改善箇所説明図

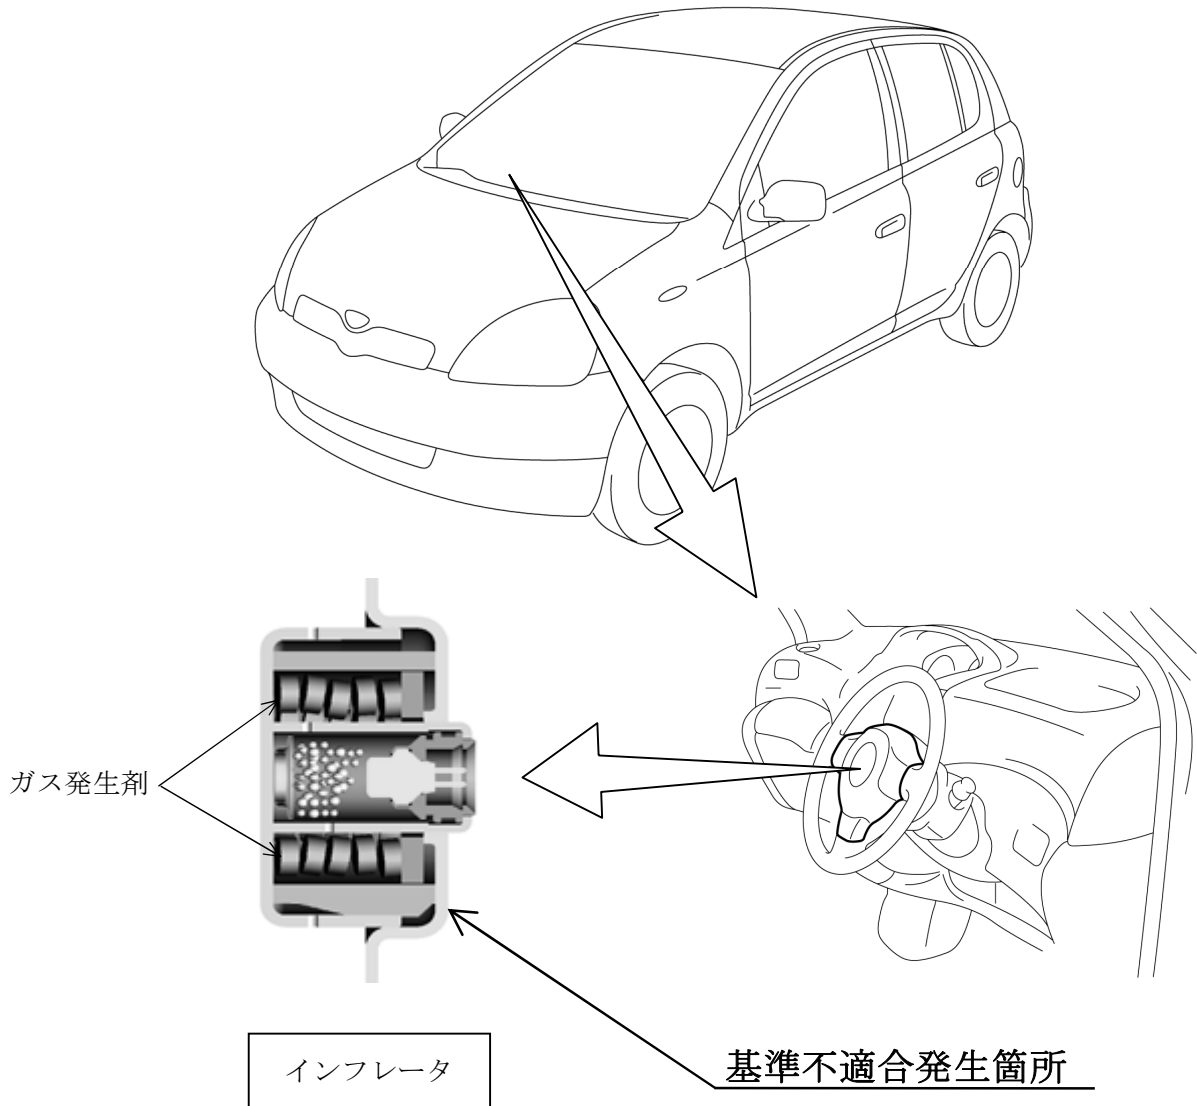
運転者席用エアバッグのインフレーター（膨張装置）において、市場回収品を調査した結果、インフレーター容器に気密不良のものがあることを確認した。そのため、長期間使用する過程で大気中の水分がインフレーター内部に浸入し、ガス発生剤が吸湿してエアバッグ展開時に正常に展開しないおそれがある。

全車両、予防的措置として、当該インフレーターを新品と交換する。
なお、交換部品については全数回収して原因調査を実施する。
